Objet : Contribution individuelle au projet de SCoT – Contestation des fondements techniques de la cartographie du recul du trait de côte – Demande de rendre un avis défavorable aux dispositions du SCOT concernant le trait de côte, de réexamen et de nouvelle étude indépendante – Parcelle N° AD n° 755 & 765 de Port Leen, Arzon

« Contribution à l'enquête publique sur le Schéma de cohérence territoriale de GMVA

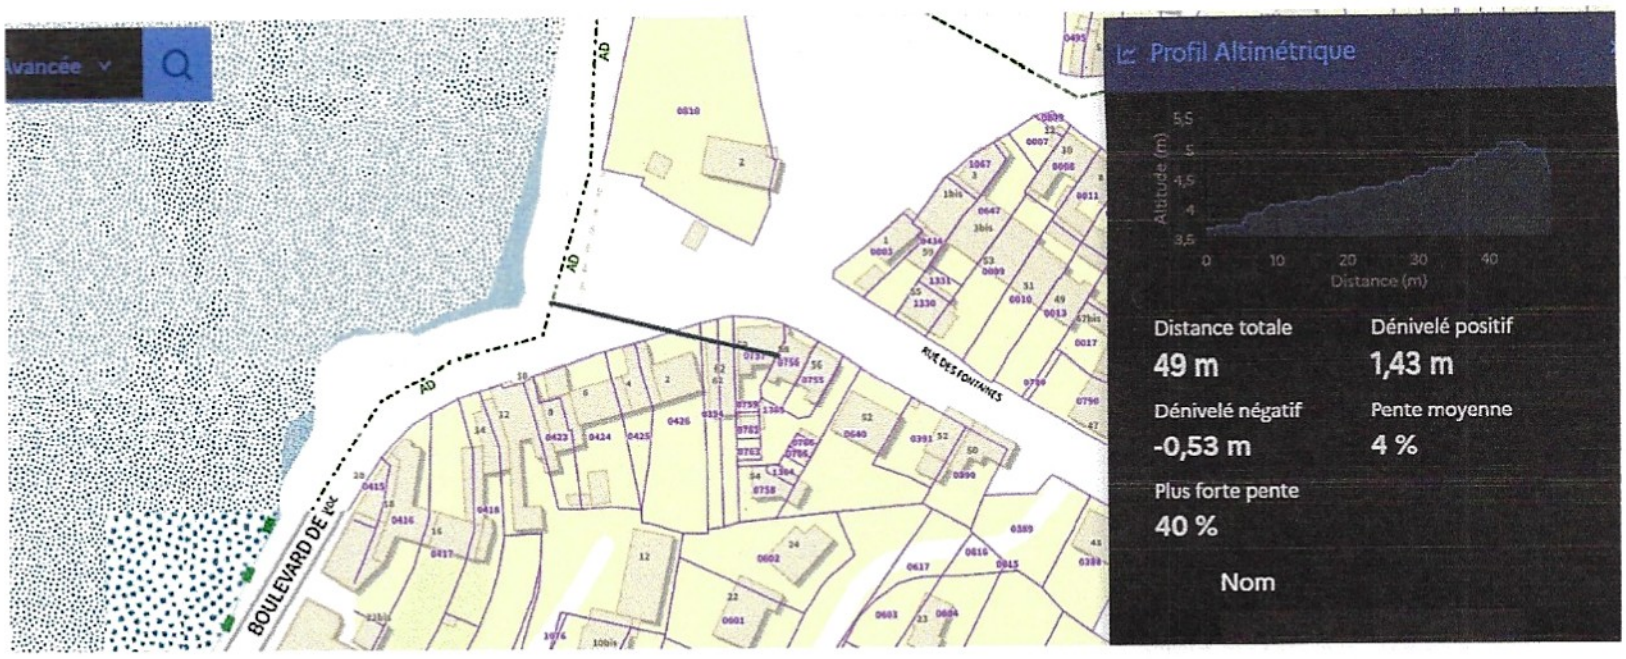
D. De challenger l'hypothèse de la montée de l'eau, la submersion dans cette zone est extrêmement rare. Quelles hypothèses ont été prises pour la montée de l'eau et pourquoi ?

E. Que va faire GMVA pour éviter la submersion de notre secteur ?
Un mur le long de la plage avec des entrées pour les piétons + des batardeaux utilisés lors des 2 grandes marées d'équinoxe annuelles et lors des grandes tempêtes avec un risque de submersion ?
